Ve věci: Posouzení střešní únosnosti pro umístění fotovoltaických panelů včetně kotvení, a posouzení stavu střešního pláště

Objekt je ve vlastnictví Statutárního města Opava slouží jako tělocvična , Budova E, Krnovská 71 E, Opava p.č. st 2157/9 v k.ú Opava- předměstí. Předmětem posouzení je umístění fotovoltaické elektrárny a posouzení stavu stávajícího střešního pláště. Objednatel posudku je Statutární město Opava

Obrázek č. 1 – Pohled na celkovou vrchní střešní plochu

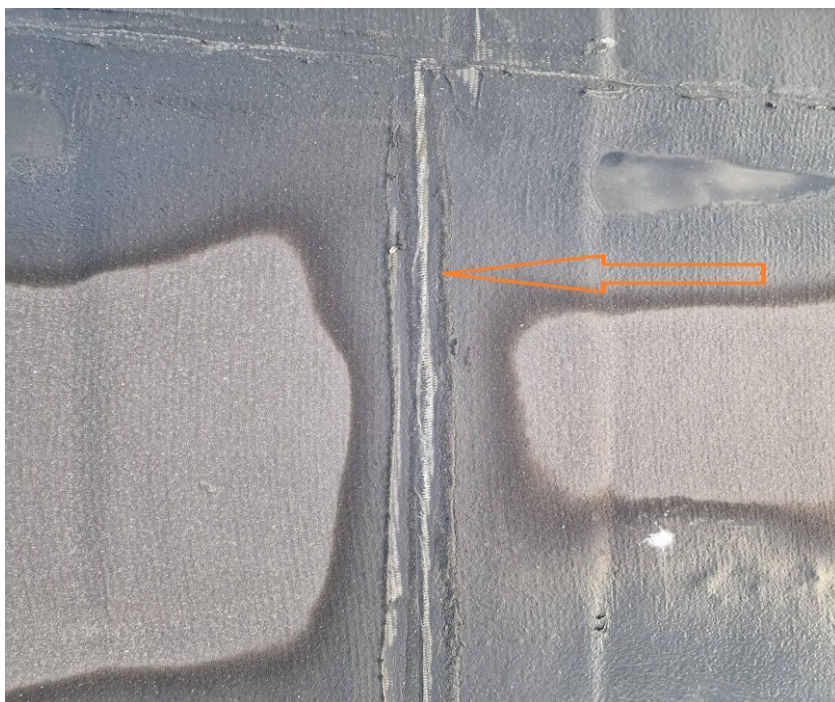
- Stávající vrchní střešní krytina je z oxidovaného pásu, který byl v minulost používán jako vrchní vrstva. Celkový počet vrstev dle sondy je 2-3 vrstvy stejného pásu. Střešní hlavní krytina je na konci své životnosti. Z toho hlediska nutno zvážit novou hlavní hydroizolační vrstvu celého střešního pláště. Střecha je nezateplená tudíž nesplňuje stavebně technické parametry dle norem.

K vzhledem k výše uvedeným závadám nutno konstatovat, že se jedná o PORUCHOVÝ STAV. Tento stav vyžaduje v minimálním rozsahu výměna hlavní hydroizolační vrstvy na vrchní střeše a na spodní střeše nátěr falcované krytiny. Dále by bylo vhodné opravit komínové těleso co se týče vnější omítky a lemu komínového tělesa.

Nová střešní vrchní skladba- provést dle navržené skladby :

- Penetrační asfaltová emulze
- Nový SBS pás v vrchním hrubozrnným břídlíčným posypem 5,2 mm, požárně řešení Broof t3 (např. EUROFLEX (t3) firmy BMI.
